# Vragen & Antwoorden Voorlopig Ontwerp

## Noorderweg

### Reconstructie Oosterbeek Noordoost

### Buurt Talud

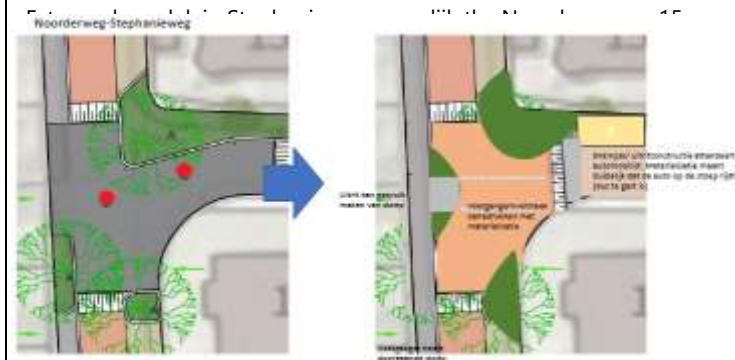
Algemeen	<p>Parkeren. Op dit moment zijn er 3 parkeergelegenheden, te weten 2 publiek en 1 prive (t.h.v. Noorderweg 9). Zie bij gevoegde foto's/tekening (zie mail). Obv eerste ontwerp blijft er een (blauw 1) en verdwijnen er twee, 1 publiek en 1 prive door groen blok.</p> <p>Oplossing prive (blauw 3): groene blok kleiner maken (rood no2) zodat er ruimte blijft om om de auto heen te kunnen lopen (met bv afvalcontainer of kinderwagen) en dat de auto net uit de inrit gereden kan worden (dit is in de huidige situatie al krap).</p> <p>Oplossing publiek (blauw 2): groen blok weg.</p>	<p>Vanuit de opgave die er ligt op het gebied van vergroten verkeersveiligheid, vergroening van de wijk, vergroten biodiversiteit, klimaatbestendigmaken van de wijk, etc. is er een zorgvuldige afweging gemaakt tussen deze opgave en de behoefte aan parkeergelegenheid.</p>
Algemeen	<p>Overhangend groen en hoge heggen en bomen belemmeren zicht en ontnemen ruimte op het stoep</p>	<p>Terechte opmerking, voor het gemeentelijke groen is hier qua inrichting rekening mee gehouden. De eigenaren van de heggen worden verzocht om de heggen terug te snoeien tot op eigen terrein.</p>

Noorderweg - Stephanieweg

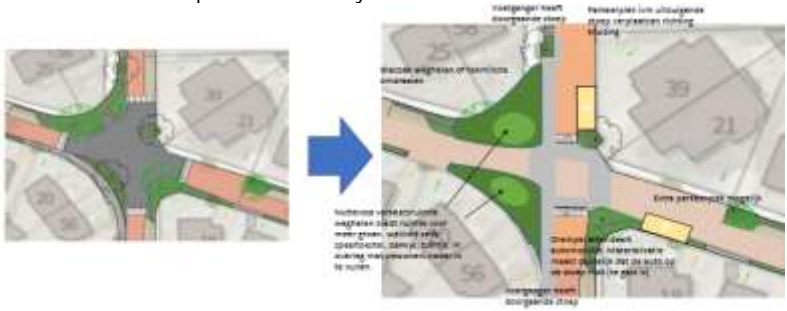
Voordelen alternatief ontwerp:

- Voetganger heeft logische en veilige route NZ (moet in VO deels over straat
- Veilige voetgangersoversteek Noorderweg Stephanieweg
- Veiliger lopen in Stephanieweg, doordat de automobilist bij het inrijden van de Stephanieweg de stoep oprijdt
- Veiligere fietsoversteek vanuit Stephanieweg naar Noorderweg, omdat zicht naar boven minder belemmerd wordt door groen
- Verkeersplateau compacter (en daardoor meer focus op de conflictbewegingen met fiets+voetganger . vanwege eenrichtingsverkeer voor de auto heeft de auto geen conflicten).
- Slinger haalt meer snelheid uit de auto en verhoogt zicht op overstekende voetgangers/fietsers.

Voorstel is naast het ontwerp gelegd, een aantal ideeën zijn overgenomen maar een aantal ook niet. Voor het eindresultaat verwijzen we naar het Definitief Ontwerp.
